Gemeinde Tutzing

NIEDERSCHRIFT ÜBER DIE ÖFFENTLICHE SITZUNG DES BAU- UND ORTSPLANUNGS-AUSSCHUSSES

| 4 | Bebauungsplan Nr. 99 „Wohnanlage Schönmoos“, Behandlung der eingegangenen Stellungnahmen; Billigung | 2025/972 |

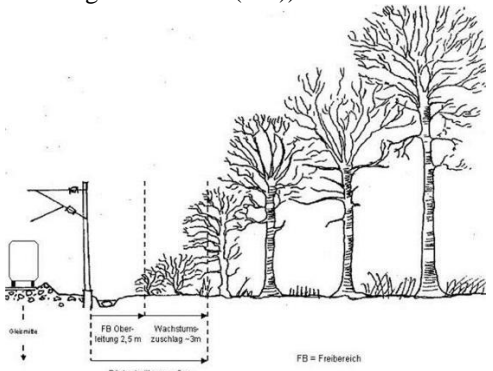
Erlenberggraben. Durch die Errichtung der Gebäude 1 und 2 mit gemeinsamer Tiefgarage wird die verrohrte Ableitung unterbrochen. Derzeit besteht für dieses Problem keine Lösung.

Der Abwasserverband schlägt deshalb die Errichtung einer Geländemulde auf Flurstück 613/25 sowie eine Unterquerung des Schönmoosweges mittels Rohrleitung (Flur 611/2) und eine offene Durchleitung in Form eines Grabens über Flur 613/24 vor. Ein Anschluss an das Niederschlagswassernetz des Abwasserverbandes in der Nederebersdorfer Straße sorgt für die weitere Ableitung der Wässer in den Erlenberggraben.

Die Bau- und Unterhaltspflicht würde nach unserem Verständnis bei der Gemeinde Tutzing liegen. Zugunsten der Gemeinde Tutzing ist ein Leitungsrecht als Dienstbarkeit im Grundbuch einzutragen.

Unseren Vorschlag haben wir in beigefügter Skizze dargestellt. (s.u.)

Blau: Muldenfläche zur Rückhaltung und Sammlung des Niederschlagswassers sowie Oberflächenabfluss. Die Muldenausbildung ist hinsichtlich der Gestaltung und der Verkehrssicherheit (maximal 35 cm Einstautiefe) mit der Gemeinde Tutzing abzustimmen.

Lila: Rohrleitung mit minimaler Überdeckung unter dem Schönmoosweg.

Grün: offener Graben zur Überquerung der Tiefgaragendecke und als gestalterisches Element. Einlaufbauwerk (Rohranfang) für Anschluss an den Niederschlagswasserkanal in der Nederebersdorfer Straße. Alternativ zum offenen Graben kann eine Rohrleitung mit minimaler Überdeckung zwischen Geländeoberkante und Tiefgaragenoberkante geprüft werden.

Als Rohrmaterial empfehlen wir aufgrund einer geringen Überdeckung Fa. Funke PVC-U HS SN16 (Hochlastrohr).

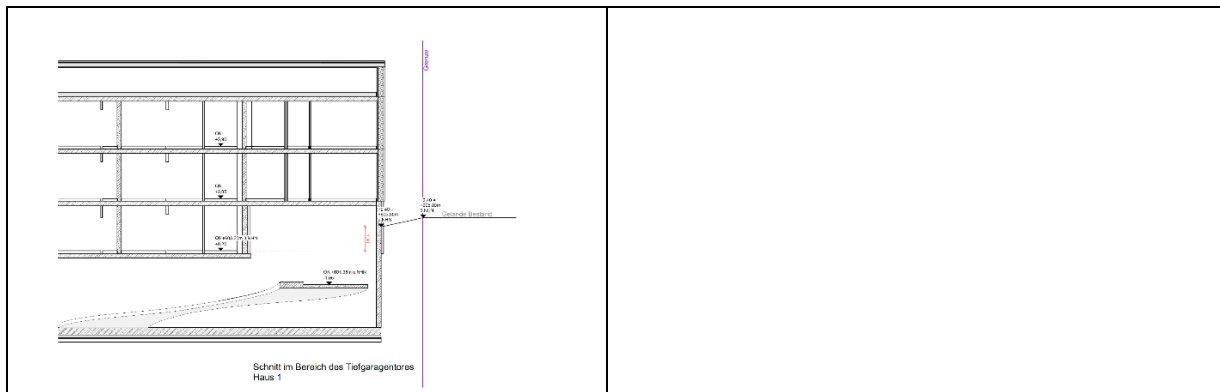
<p>Auswirkungen auf die Wohnqualität, Sicherheit und Wertminderung</p> <p>Die fehlerhafte Grundstückseinteilung führt nun dazu, dass die neuen Gebäude (Haus 2 und 3) mit unzureichenden Abstandsflächen näher an unser Haus heranrücken als die ursprünglichen Gebäude es taten. Dies hat erhebliche negative Auswirkungen auf die Wohnqualität und Sicherheit der Bewohner und bringt Ihnen weniger Licht und Luft zum Leben.</p> <p>Verschattung: Die geplante Bebauung mit Haus 2 und 3 verringert das Tageslicht erheblich und verschlechtert die Lebensqualität der Anwohner, die durch die beengte Lage am Bahndamm ohnehin schon beeinträchtigt ist. Gerade die nordöstliche Seite wird massiv betroffen sein.</p> <p>Brandschutz: Eine zu dichte Bebauung führt zu erhöhten Risiken bei Bränden, da Sicherheitsabstände nicht eingehalten werden können. Dies gefährdet die Bewohner und erhöht langfristig die Versicherungsprämien.</p>	<p>Kenntnisnahme</p> <p>Die Abstandsflächen der neu geplanten Gebäude liegen vollständig auf eigenen Flurgrundstück mit Fl. Nr. 613/2, 613/13, 613/24 und 613/14, so dass das Grundstück der Nachbarn mit Fl. Nr. 613/20 nicht berührt wird.</p> <p>Zwischen den Neubauten und dem bestehenden Nachbargebäude werden die gesetzlichen Abstandsflächen eingehalten. Dadurch sind die Schutzziele eingehalten und der Schutz der Nachbarn gewährleistet. Es wird ausreichend Belichtung, Belüftung, Brandschutz, Schallschutz und die Wahrung des nachbarliche Wohnfriedens gewährleistet.</p> <p>Eine Verschattung des Nachbargebäudes findet nicht statt. Im Rahmen des Bebauungsplans wurde eine Besonnungsstudie in Auftrag gegeben, welche eine ausreichende Belichtung nachweist.</p> <p>Die Begründung wird folgendermaßen geändert:</p> <p><i>Punkt 6.2.2 Besonnungsstudie</i> <i>Durch die geplanten Neubauten erfahren die angrenzenden Gebäude eine Verbauung, die Auswirkungen auf die Besonnung der Bestandsgebäude hat. Betroffen ist das Grundstück mit den Fl.Nr. 613/20 und 613/7.</i></p> <p><i>Um mögliche Verschattungseffekte durch die Neubebauung zu untersuchen und zu visualisieren wurde eine Besonnungsstudie erstellt, die den Sonnenstand</i></p>

<p><i>und den Schattenwurf am 21. März über den gesamten Tagesverlauf simuliert.</i></p> <p><i>Die Sonnenlichtdauer wurde ermittelt, indem in einer 3D-Visualisierung der bestehenden Gebäude und der geplanten Neubauten der Sonnenverlauf und die damit verbundene Besonnungssituation anhand der wahren Ortszeit simuliert wurden.</i></p> <p><i>Die grafische Darstellung in zeitlicher Reihenfolge ergibt, dass die von den Neubauten beeinflussten Gebäude am Schönmoosweg 11 und 13 mit Fl.Nr. 613/20 und an der Bräuhausstraße 18 mit Fl.Nr. 613/7 zwischen 9 Uhr und 14 Uhr über mindestens 5 Stunden direkte Besonnung erhalten. Damit ist für den gewählten Stichtag am 21. März die Einstufung für die Besonnung gem. DIN EN 17037 hoch und auch die Anforderungen der DIN 5034-1 werden zur Tag- und Nachtgleiche eingehalten.</i></p> <p>Es werden die Graphiken mit Darstellung der einzelnen Uhrzeiten beigelegt.</p> <p>Das Gebäude 11/13 auf Fl.Nr. 613/20 verhält sich selber nicht abstandsflächentreu.</p> <p>Der Abstand der Neubauten zu den Nachbargebäuden liegt deutlich über 5 m, so dass ein Brandüberschlag ausgeschlossen werden kann. Im Übrigen werden die Vorgaben zum vorbeugenden Brandschutz (z.B. Flächen für die Feuerwehr) im Rahmen der Bauleitplanung berücksichtigt. In der Ausführungsplanung sind alle weiteren Vorgaben zum Brandschutz einzuhalten.</p>
